建设项目环境影响报告表

项目名称：兖矿新疆矿业有限公司硫磺沟煤矿矿井
外排水末端蓄水池工程

项目名称: 兖矿新疆矿业有限公司硫磺沟煤矿矿井外排水末端蓄水池工程 (报批稿)

《兖矿新疆矿业有限公司硫磺沟煤矿矿井外排水末端蓄水池工程环境影响报告表》修改说明

图5 项目区与外排水工程相对位置关系图

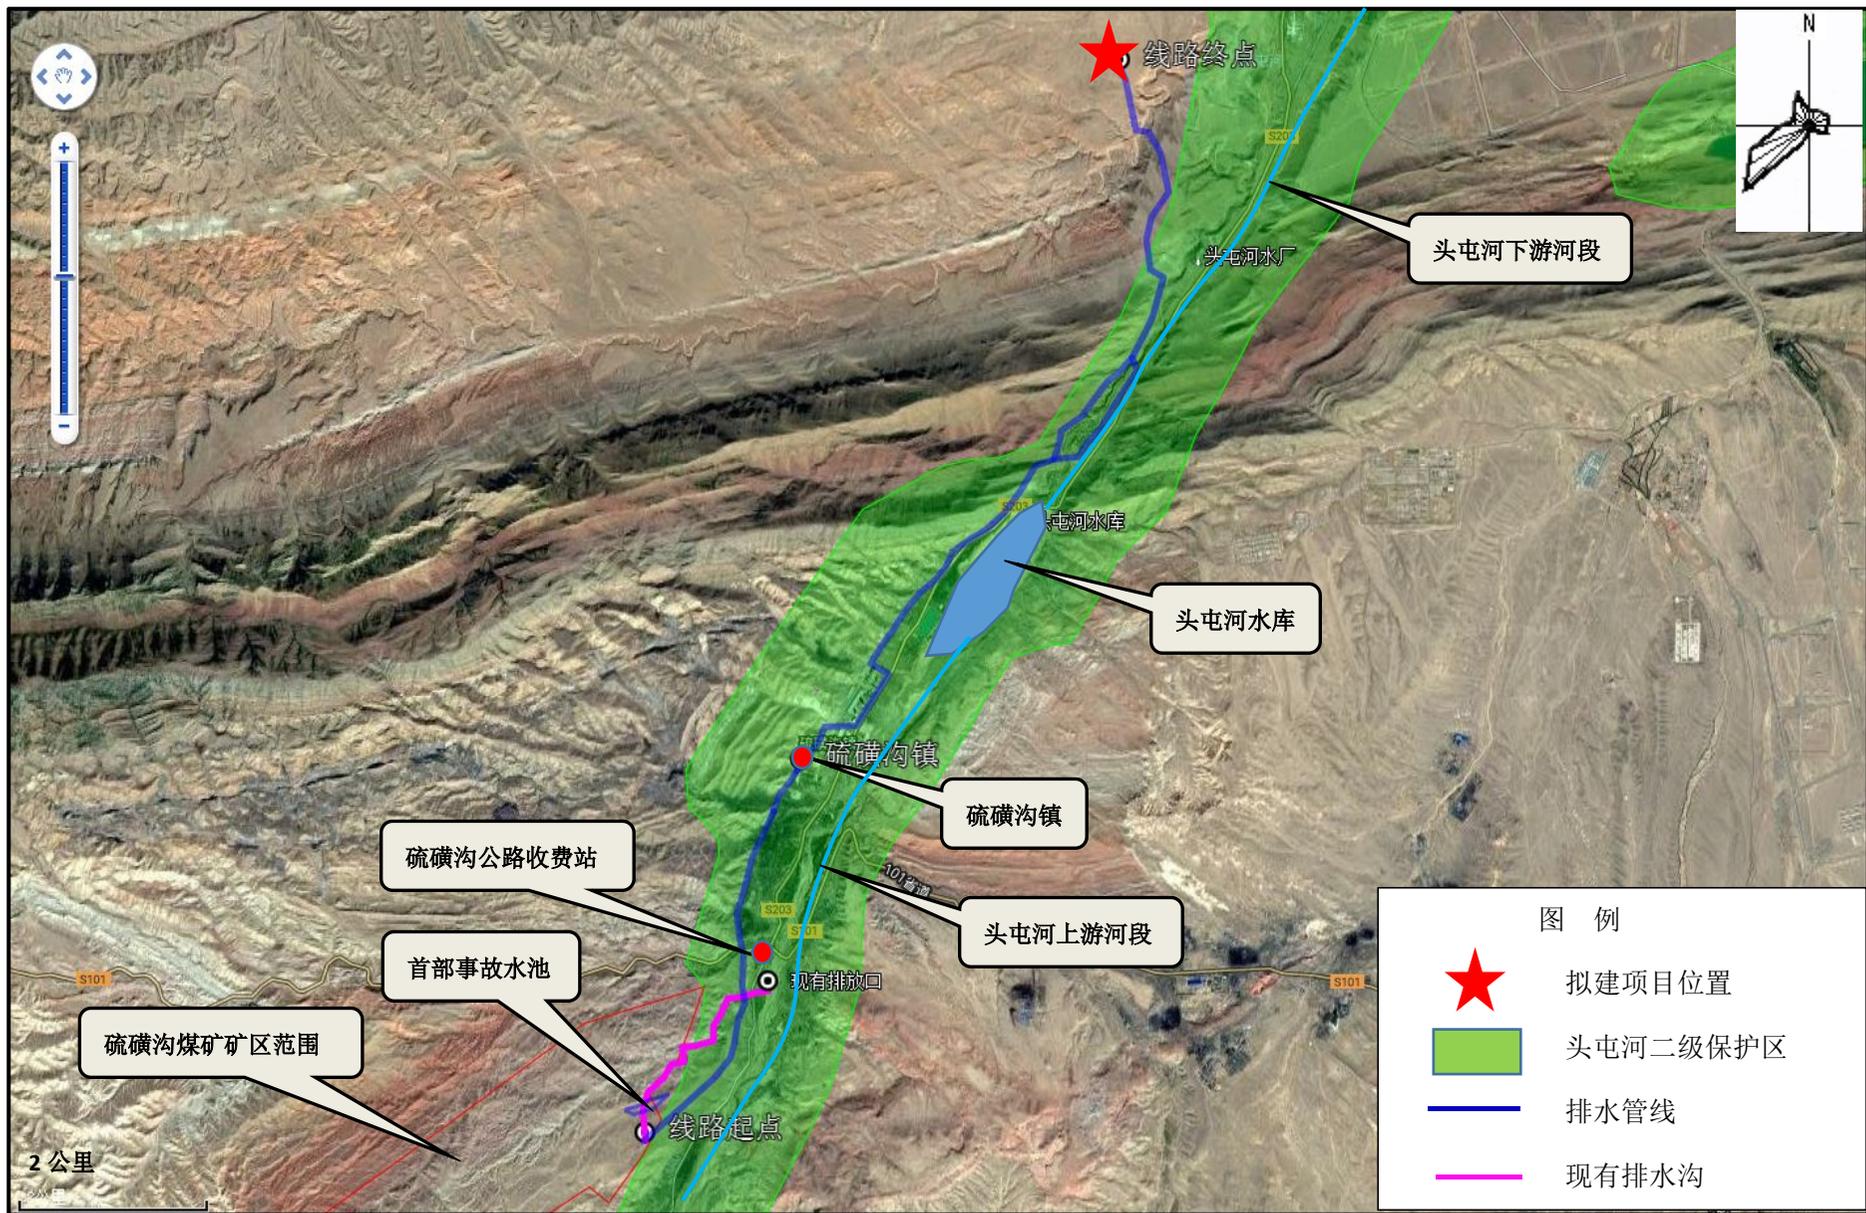
4、补充外排水工程与本项目的相互关系；根据《排污单位自行监测技术指南 总则》，补充监测计划；完善相关图件及相关附件。

①2018年7月20日，沈阳中科生态环评有限公司编制完成了《兖矿新疆矿业有限公司硫磺沟煤矿矿井外排水工程》，并于2018年9月4日取得了昌吉州环保局《关于兖矿新疆矿业有限公司硫磺沟煤矿矿井外排水工程环境影响报告表的批复》（昌州环评[2018]45号）。排水系统首部位于头屯河西岸矿区后山150m处兖矿水池。在首部设置9万m³首部备用事故水池；输水管道总体沿头屯河西岸布置，管道总长14.229km；在管线较低部位设置管道事故放空池；沿线省道、冲沟及厂矿道路处采用托管桥或顶管方式穿越；矿井水沿外排水管道最终排入本项目拟建的52万m³蓄水池（外排水工程与本项目的位关系图见图5）。
